**Forum mondial de l'harmonisation
des Règlements concernant les véhicules****189^e session**

Accord de 1958 :**Examen de projets d'amendements à des Règlements ONU existants,
soumis par le GRBP****Proposition de complément 8 à la série 03 d'amendements
au Règlement ONU n° 51****Communication du Groupe de travail du bruit et des pneumatiques***

« Figure 4a

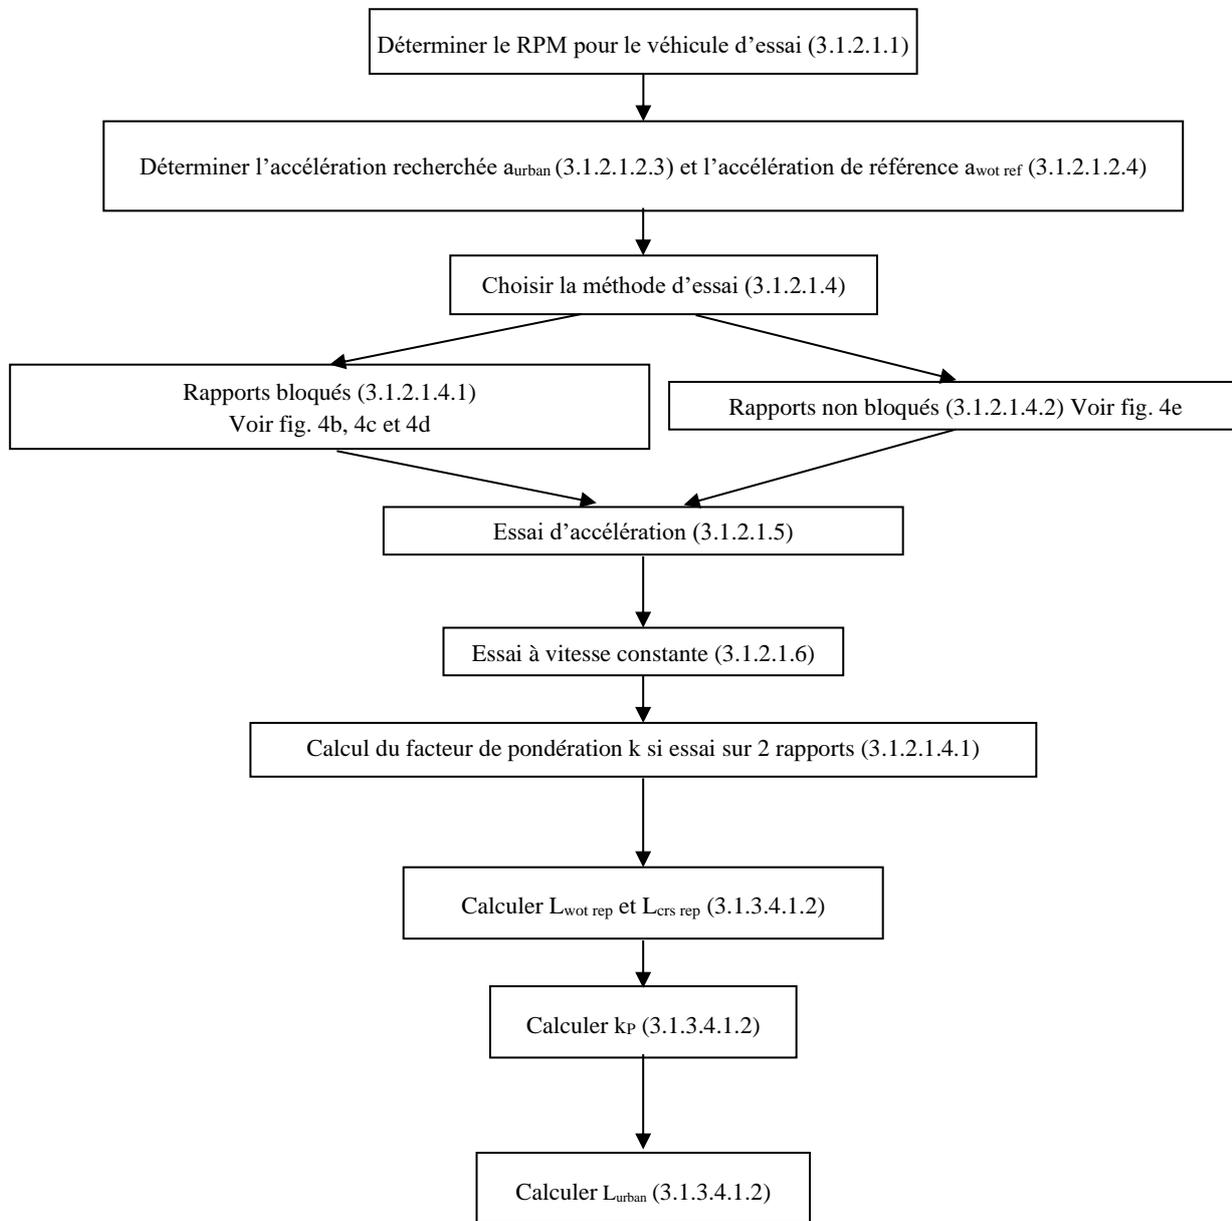
Figure 4a, lire :

Diagramme de décision pour les véhicules soumis à essai conformément aux dispositions du paragraphe 3.1.2.1 de l'annexe 3 du présent Règlement – calcul de L_{urban}

« Figure 4b

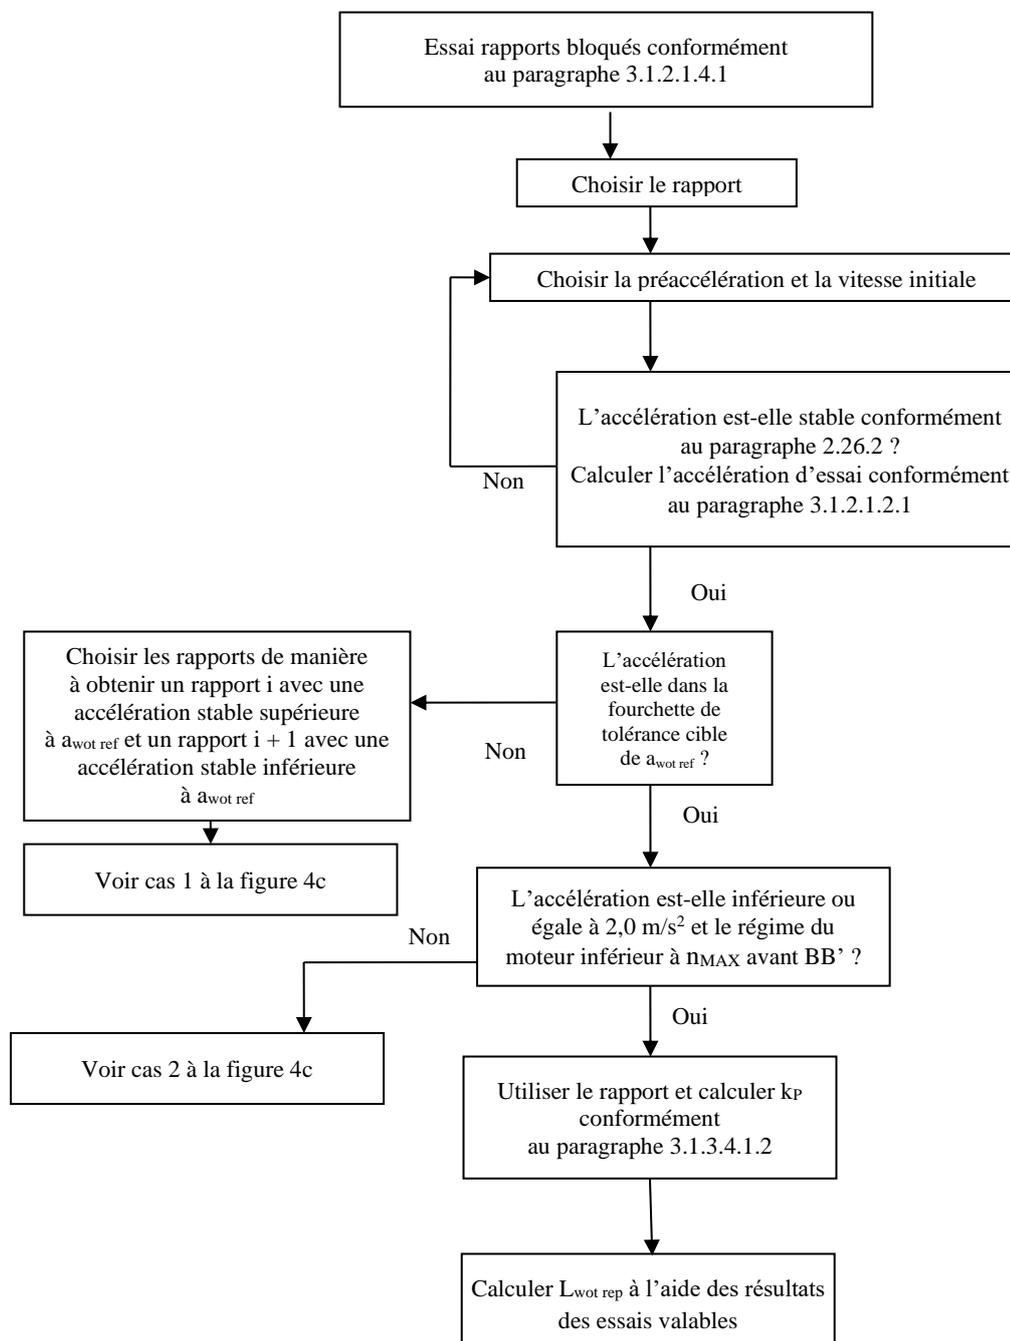
Figure 4b, lire :

Diagramme de décision pour les véhicules soumis à essai conformément aux dispositions du paragraphe 3.1.2.1 de l'annexe 3 du présent Règlement – sélection des rapports avec rapports bloqués

« Figure 4c

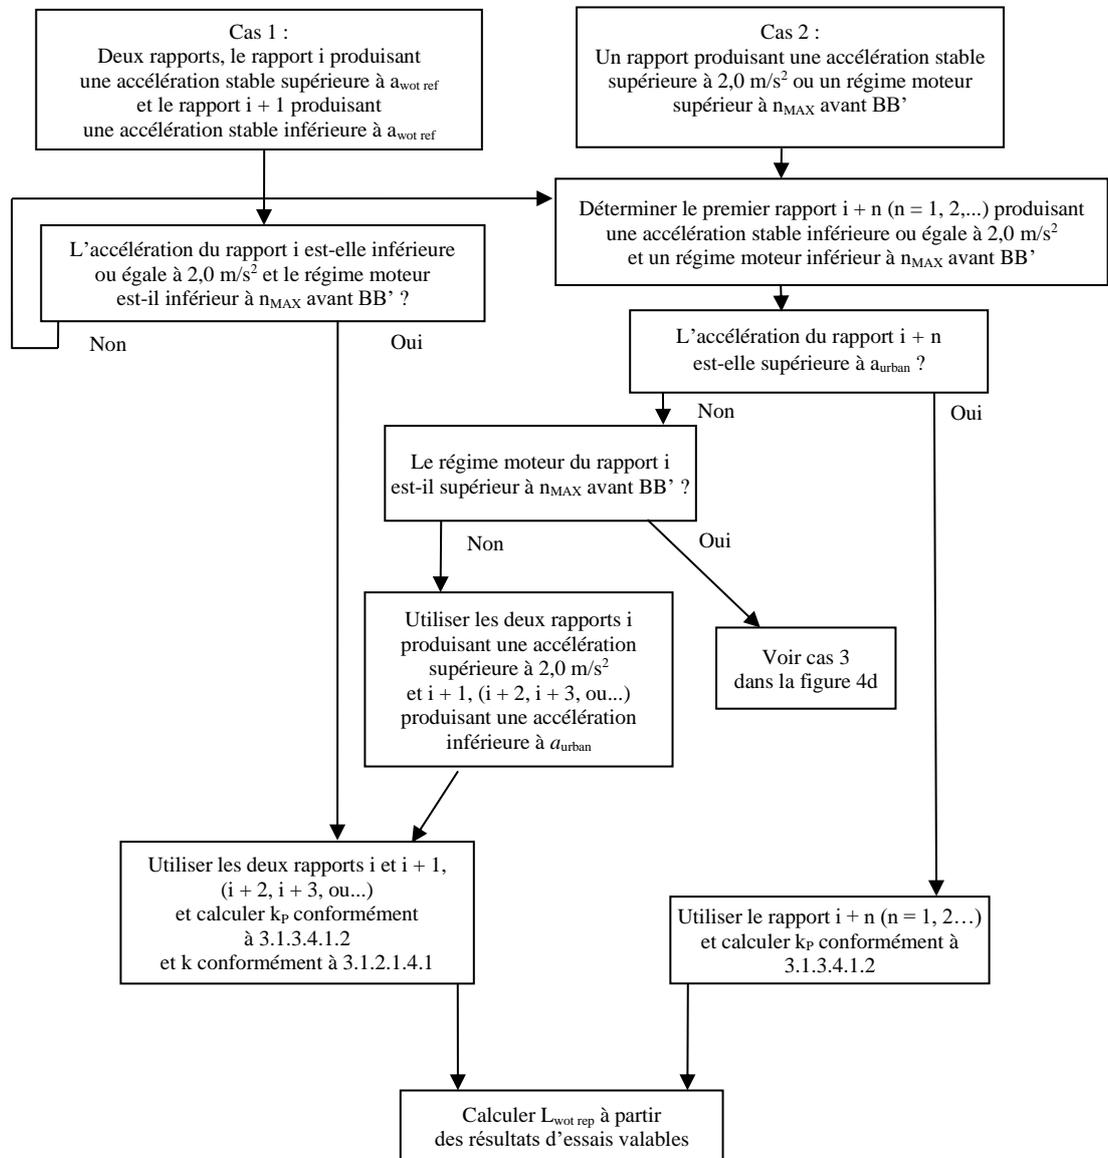
Figure 4c, lire :

Diagramme de décision pour les véhicules soumis à essai conformément aux dispositions du paragraphe 3.1.2.1 de l'annexe 3 du présent Règlement – sélection des rapports avec rapports bloqués

« Figure 4d

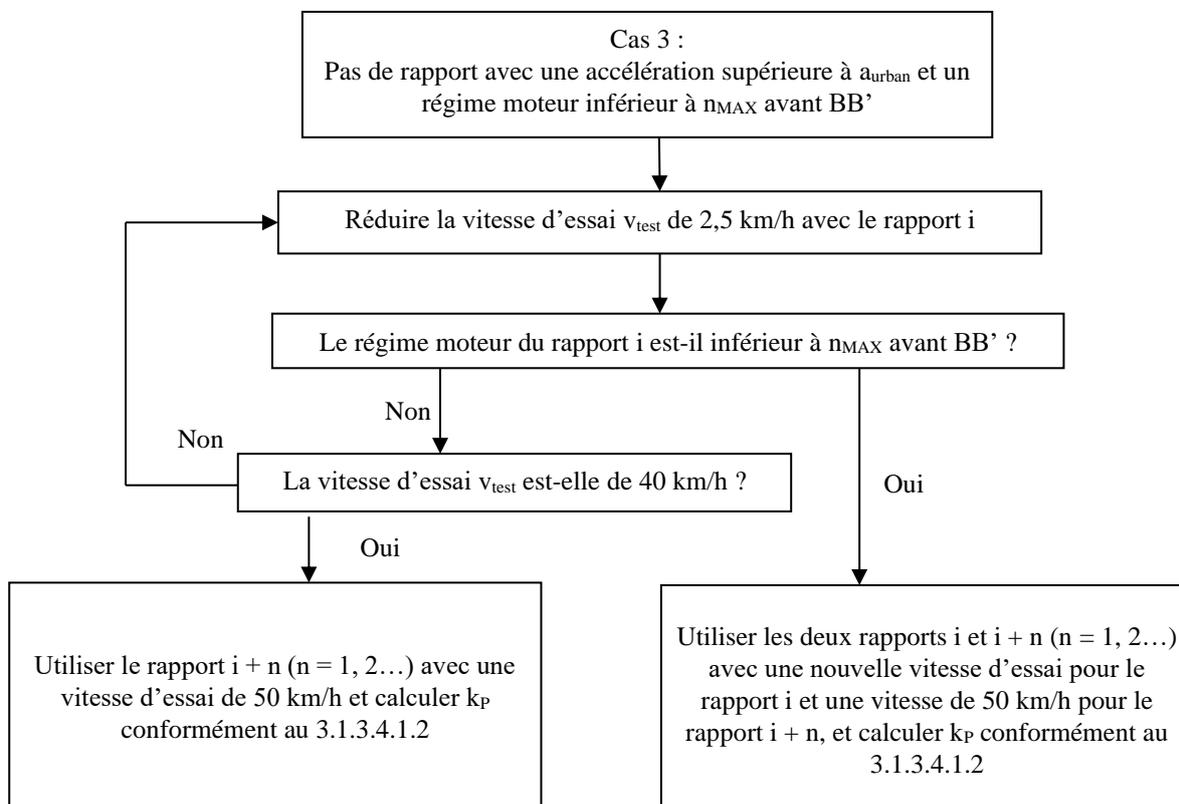
Figure 4d, lire :

Diagramme de décision pour les véhicules soumis à essai conformément aux dispositions du paragraphe 3.1.2.1 de l'annexe 3 du présent Règlement – sélection des rapports avec rapports bloqués

« Figure 4e

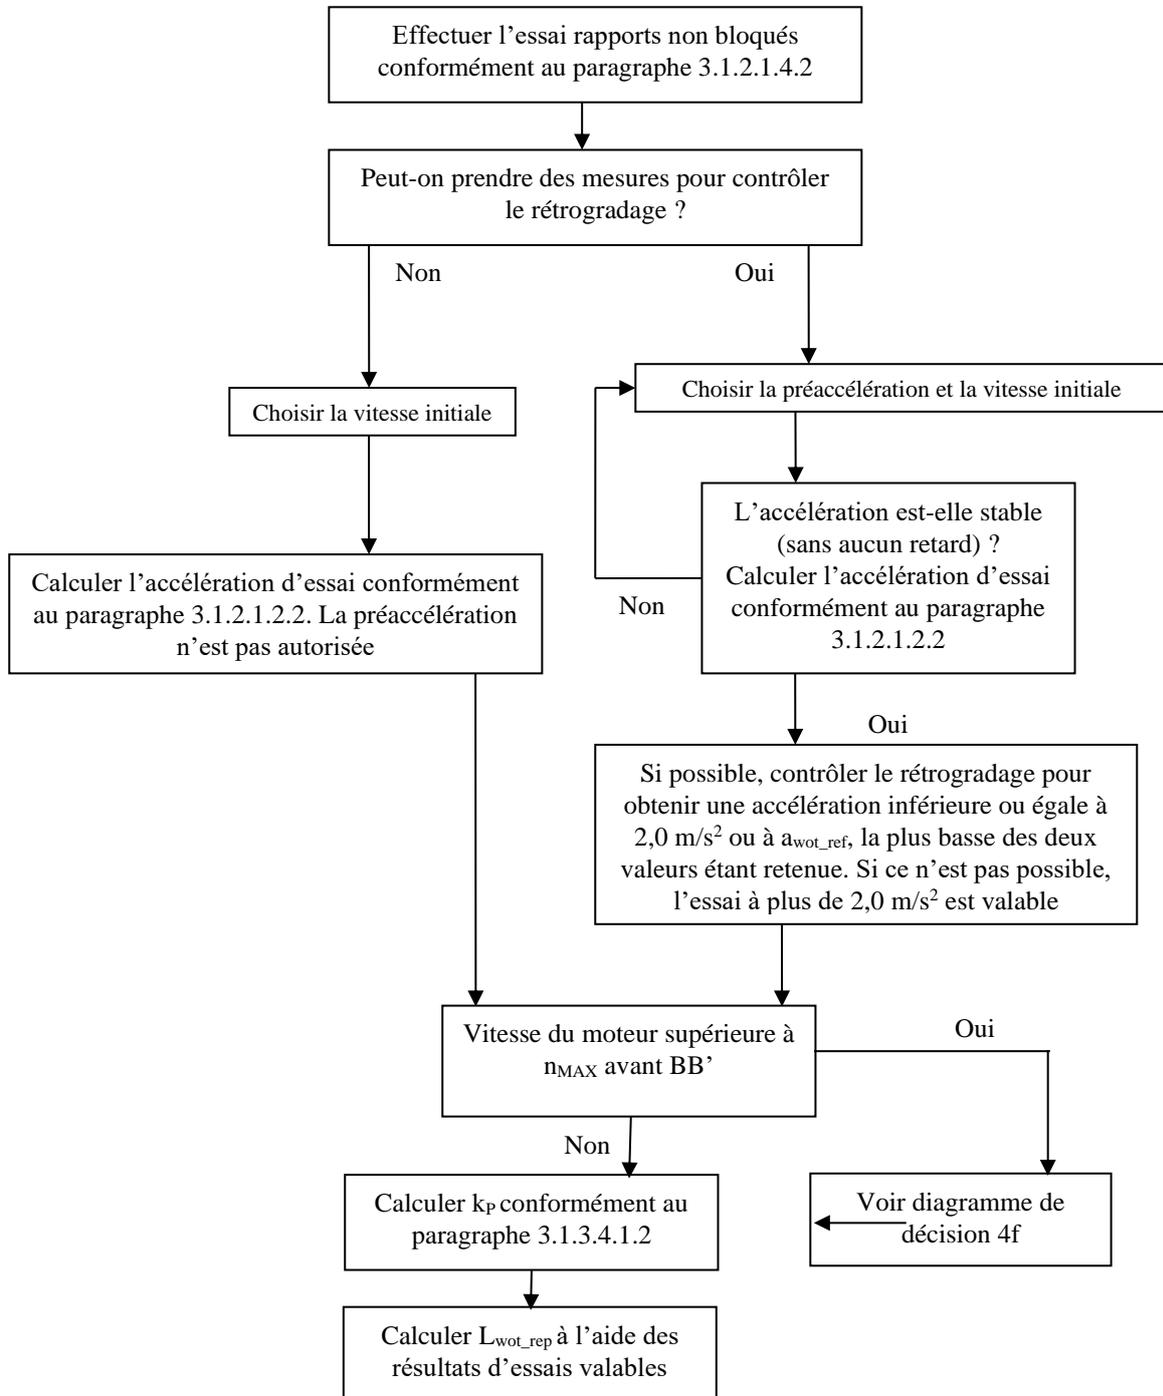
Figure 4e, lire :

Diagramme de décision pour les véhicules soumis à essai conformément aux dispositions du paragraphe 3.1.2.1 de l'annexe 3 du présent Règlement – sélection des rapports avec rapports non bloqués
